El día 02 de Agosto del 2021 yo Elizabeth Mejía realice llamada al número celular: 6430-0622, que aparece en el numeral 7 Datos Generales de la Empresa, Documento de EsIA, del proyecto “**PROYECTO PARA PLAZA COMERCIAL**”, promovido por: **MARIO YET LO**.

**INFORME TÉCNICO DE EVALUACIÓN AL COMPONENTE FORESTAL EN  
ESTUDIOS DE IMPACTO AMBIENTAL, (EsIA).**

## INFORME TÉCNICO

### Evaluación de Estudio de Impacto Ambiental – Componente Hidrológico

GEOMATICA-EIA-CAT I-0318-2021

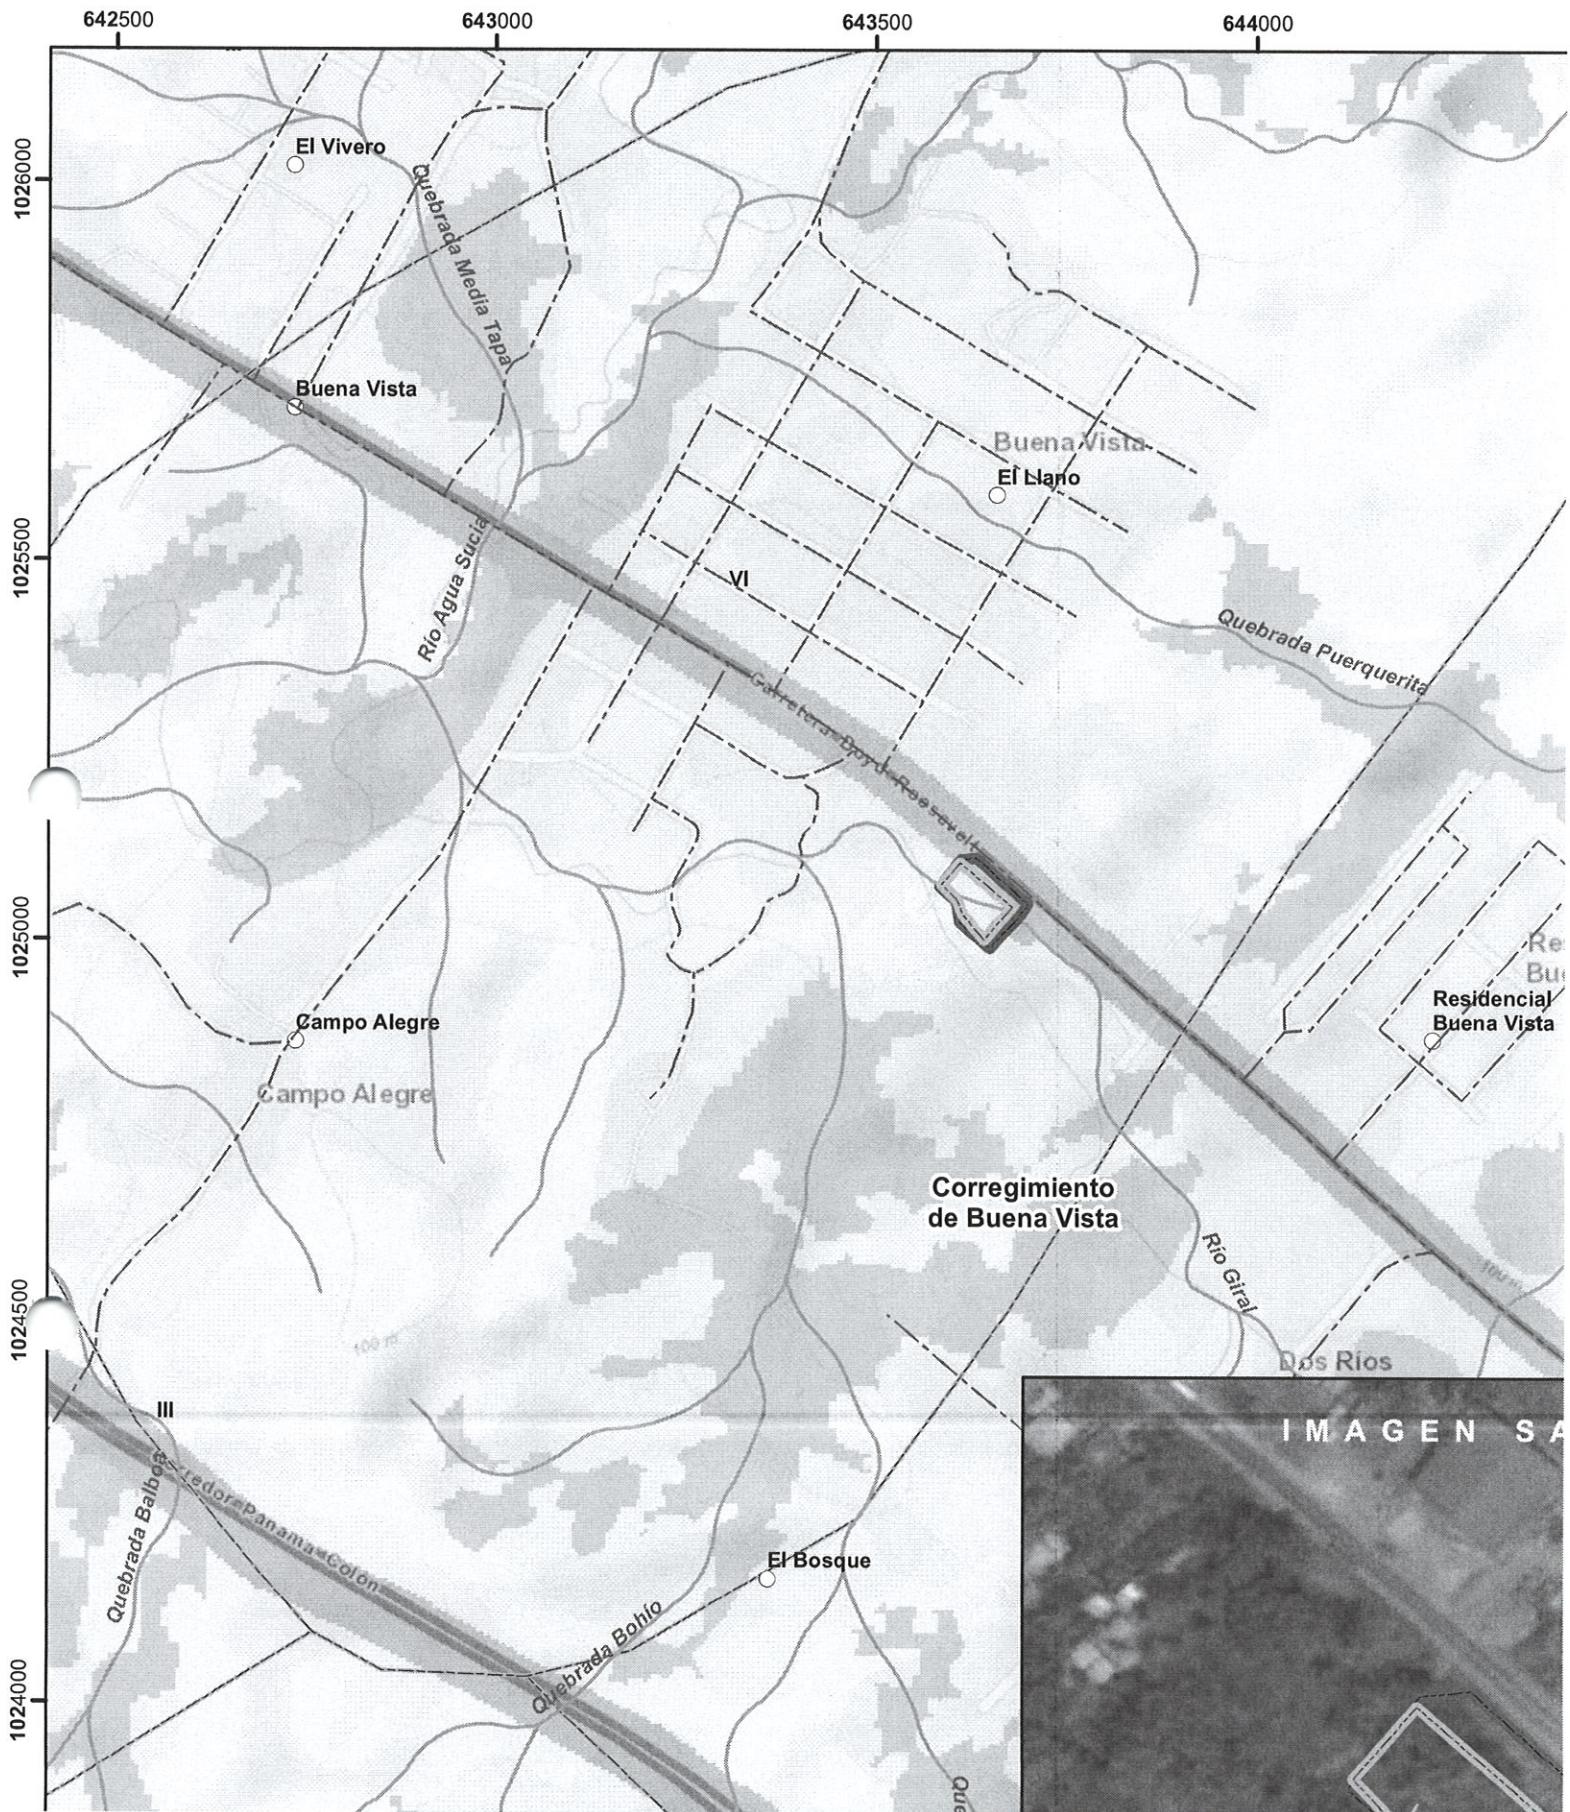
Con los datos proporcionados se generó dos polígonos denominados: Coordenadas de campo (**7,244 m<sup>2</sup>**) y Coordenadas del EsIA (**4,203.5 m<sup>2</sup>**). Los mismos se ubican fuera de los límites del Sistema Nacional de Áreas Protegidas.

De acuerdo a la Cobertura y Uso de la tierra 2012, los datos se ubican en la categoría de "**Infraestructura**" y "**Pasto**"; y según la Capacidad Agrológica se ubica en la categoría VI (No arable, con limitaciones severas, aptas para pastos, bosques, tierras de reservas.).

Foto 1 : Vista del canal a llenar

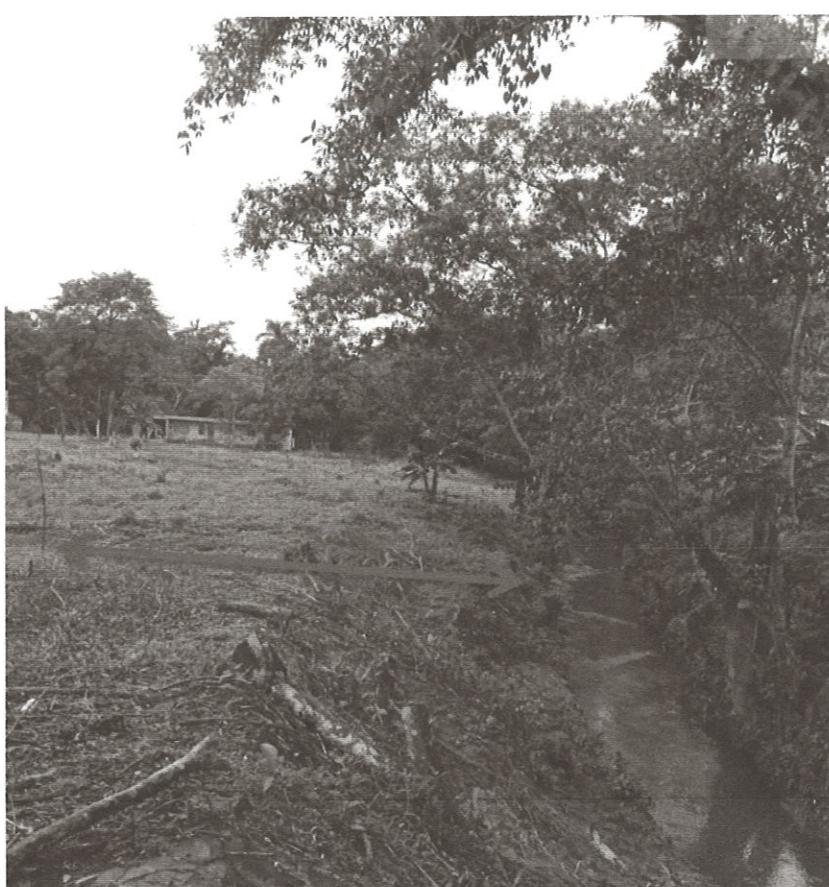
En parte del lote que será rellenada se ubica un canal que era el cauce original del Río Duque y el mismo presenta agua ya que al aumentar el caudal el río parte del agua retorna por el canal original y se queda estancada. El área de este canal que se rellenará es de aproximadamente 25-30 metros lineales.

- Cumplir con las normativas ambientales de conservación de suelo que aplican al proyecto. Para evitar que los sedimentos generados durante la etapa de construcción, afecten el Río Duque.
